Keuringsverslag van een elektrische laagspanning- en zeer lage spanningsinstallatie

NIET CONFORM

Straatnaam Berkenlaan
Huisnummer 68
Busnummer GLV
Postcode 2940
Gemeente Hoevenen
Land België

Controlebezoek van een oude huishoudelijke elektrische installatie van een wooneenheid bij verkoop op vraag van de verkoper volgens (KB 08/09/2019) - AREI Boek 1- 8.4.2, en 8.2.1, en 4.2.4.3.

Afbeelding schakel- en verdeelbord:

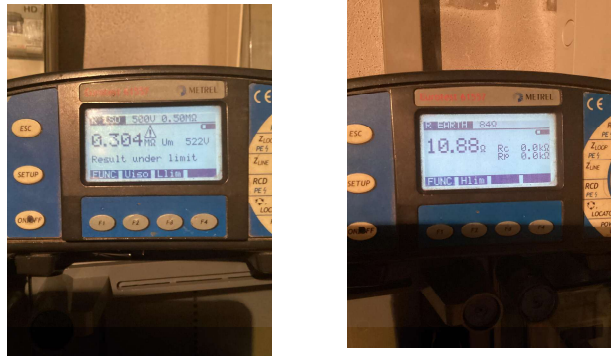
- I5.03 Het verdeelbord is niet makkelijk toegankelijk. (Boek 1 Onderafdeling 5.3.5.1.C.)
- I5.10 De genaakbare, naakte onder spanning staande delen zijn onvoldoende afgeschermd. (Boek 1 Afdeling 5.1.4. en 4.2.2.3.)

- I7.01 De smeltzekeringhouders of houders van kleine vermogensschakelaars met pennen met een sectie kleiner dan 10mm² zijn niet voorzien van kalibreerelementen. (Boek 1 Onderafdeling 5.3.5.5.A.)

- Diverse stopcontacten
- Bovenaan in keukenkast, verdeelbord dient vervangen te worden

Nota: De interne bekabeling van bord keuken is niet nagekeken, omdat de bij het uithalen van de automaten de kans op beschadiging reeel is.
